<b>CONCEPTO TÉCNICO SOBRE NECESIDAD DE ESTUDIOS DETALLADOS DE AMENAZA Y RIESGO POR FENOMENOS DE REMOCIÓN EN MASA DENTRO DEL TRÁMITE DE LICENCIA URBANÍSTICA</b>	Código:	GPR-FT-10
		Versión:	04
		Fecha de revisión:	21/06/2011

<b>1.1 CONCEPTO TÉCNICO No. CT:</b>	CT-7651
<b>1.2 ÁREA:</b>	Análisis y Mitigación del Riesgo
<b>1.3 COORDINACIÓN:</b>	Estudios y Conceptos Técnico
<b>1.4 REFERENCIA CRUZADA RADICADO FOPAE:</b>	2014E9493
<b>1.5 RESPUESTA OFICIAL No.</b>	RO-72843

<b>2.1 SOLICITANTE:</b>	Curaduría Urbana # 3
<b>2.2 PROYECTO:</b>	CLL 48 C SUR No. 10 D 31
<b>2.3 LOCALIDAD:</b>	18. Rafael Uribe Uribe
<b>2.4 UPZ:</b>	54. Marruecos
<b>2.5 BARRIO O SECTOR CATASTRAL:</b>	Villa del Sol
<b>2.6 DIRECCIÓN:</b>	Calle 48C Sur # 10D-31 (*)
<b>2.7 CHIP:</b>	AAA0010WHDM
<b>2.8 MANZANA CATASTRAL:</b>	25
<b>2.9 PREDIO CATASTRAL:</b>	19
<b>2.10 ÁREA (Ha):</b>	0.006 (*)
<b>2.11 FECHA DE VISITA:</b>	Agosto 19 de 2014

Foto 1. Vista del sector donde se localiza el proyecto de la Calle 48C Sur # 10D-31, Localidad de Rafael Uribe Uribe.

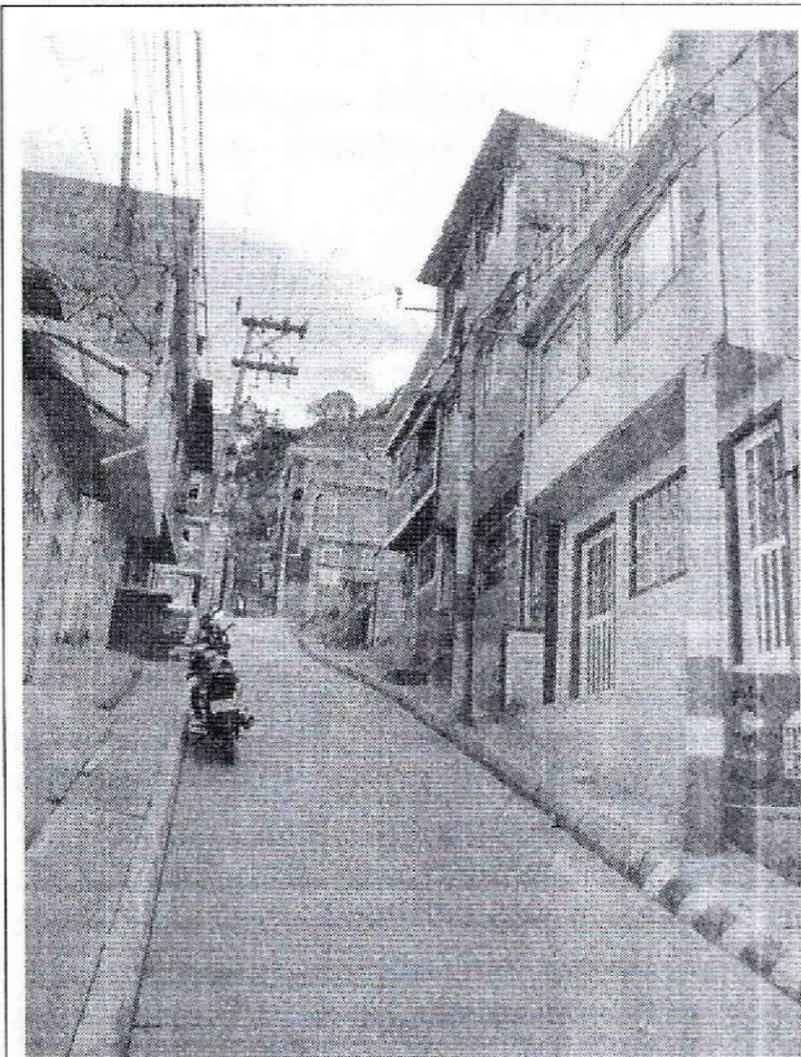
La zona de interés cuenta con un uso de suelo urbano, que corresponde a un sector consolidado con densidad de construcción alta principalmente residencial, en un terreno con pendiente media, contando con vías principales pavimentadas y sistemas de recolección de aguas lluvias y aguas residuales. En el sector se encuentran edificaciones hasta de tres (3) niveles de altura, las cuales cuentan con varios sistemas estructurales entre los que se destacan mampostería parcialmente confinada y mampostería simple, en el momento de la verificación técnica adelantada, las edificaciones de la zona no evidenciaban daños o patologías que permitan identificar o definir la presencia de procesos de remoción en masa activos en el área del proyecto (Fotografía 1 y 2).

Foto 2. Predio en donde se desarrollará el proyecto ubicado la Calle 48C Sur # 10D-31, evidencia de la construcción existente de 3 niveles.

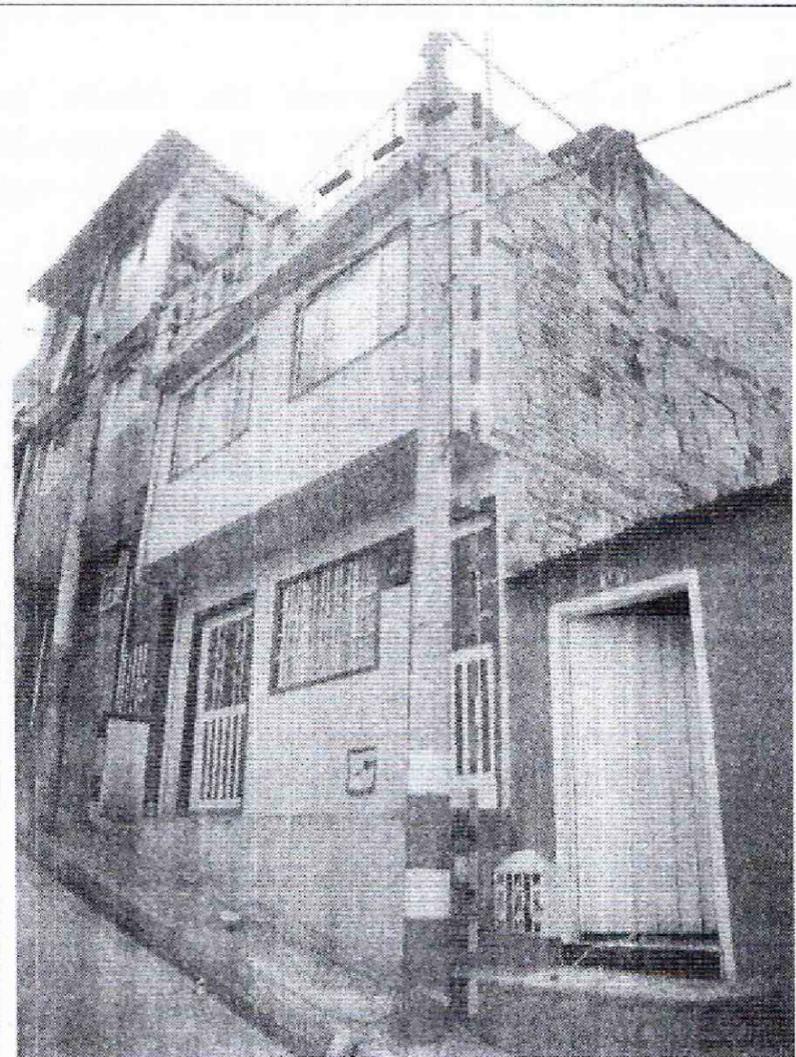
Con base en la inspección visual realizada al momento de la visita técnica, se identificó que sobre el predio de la Calle 48C Sur # 10D-31, Localidad Rafael Uribe Uribe, se emplaza una edificación de Tres (3) niveles, concebida en mampostería parcialmente confinada; edificación que tampoco refleja afectaciones por procesos de remoción en masa de carácter local y/o general, ya que no se encontraron evidencias de ellos en la zona de influencia del proyecto. A pesar de lo anterior, se advierte que cualquier intervención que se realice, debe tener en cuenta la presencia de la infraestructura aledaña, por lo que el responsable del proyecto debe garantizar en todo momento la estabilidad general del lote y su entorno, lo anterior enmarcado en el Artículo 32 del Decreto Distrital 172 de 2014 y de conformidad con el Artículo 42 de la Ley 1523 de 2012.

Es importante destacar que la edificación encontrada en el predio de la Calle 48C Sur # 10D-31, se ajusta a la descripción del proyecto a desarrollar, incluida en la solicitud remitida por la Curaduría Urbana # 3; razón por la cual se recuerda lo siguiente:

Finalmente, y considerando que en la visita de campo efectuada al predio de la Calle 48C Sur # 10D-31, se encontró una edificación que se ajusta a la descripción del proyecto a desarrollar, incluida en la solicitud remitida por la Curaduría Urbana # 3, se recomienda a la Alcaldía Local de Rafael Uribe Uribe, verificar si se ha cometido alguna infracción urbanística para que si es el caso, se adelanten las acciones pertinentes dentro de su competencia como encargada del control urbanístico en su localidad.
